ANUNCIO

FORMULACIÓN DEL INFORME AMBIENTAL ESTRATÉGICO DE LA MODIFICACIÓN MENOR DEL PLAN GENERAL DE ORDENACIÓN SUPLETORIO DE LA ALDEA DE SAN NICOLÁS CAMBIO DE CALIFICACIÓN RESIDENCIAL A DOTACIONAL EN LOS CASCAJOS (SUCO).

ÓRGANO SUSTANTIVO: AYUNTAMIENTO DE LA ALDEA DE SAN NICOLÁS.

Acuerdo del Órgano Ambiental de gran Canaria de fecha 3 de septiembre 2026, por el que se formula **INFORME AMBIENTAL ESTRATÉGICO** con condicionantes **DE LA MODIFICACIÓN MENOR DEL PLAN GENERAL DE ORDENACIÓN SUPLETORIO DE LA ALDEA DE SAN NICOLÁS CAMBIO DE CALIFICACIÓN RESIDENCIAL A DOTACIONAL EN LOS CASCAJOS (SUCO).**

Fuente: Infografía extraída del Documento Ambiental Estratégico

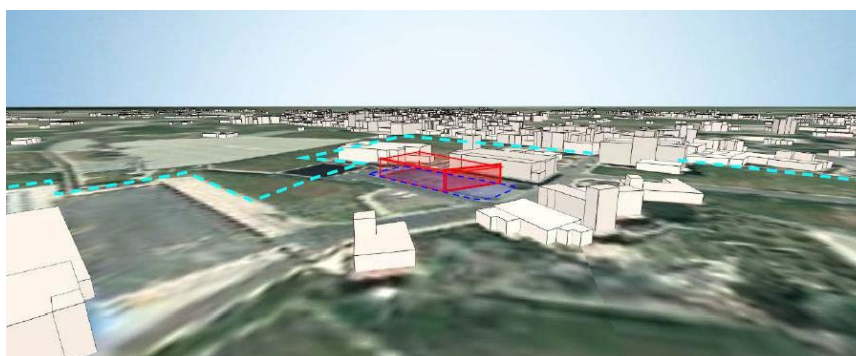
A efectos ilustrativos, se adjunta una infografía en el presente informe que permite visualizar la integración paisajística de la propuesta y la armonía volumétrica con el entorno dotacional consolidado.

Como resumen de la evaluación cuantitativa y cualitativa realizada, que pondera una magnitud y una incidencia bajas sobre un territorio ya transformado, se concluye que la incidencia final de los impactos es compatible. La propuesta no solo tolera la modificación desde el punto de vista ambiental, sino que genera efectos positivos de carácter moderado sobre la población local al incrementar la red de servicios públicos y la cohesión social del municipio.”
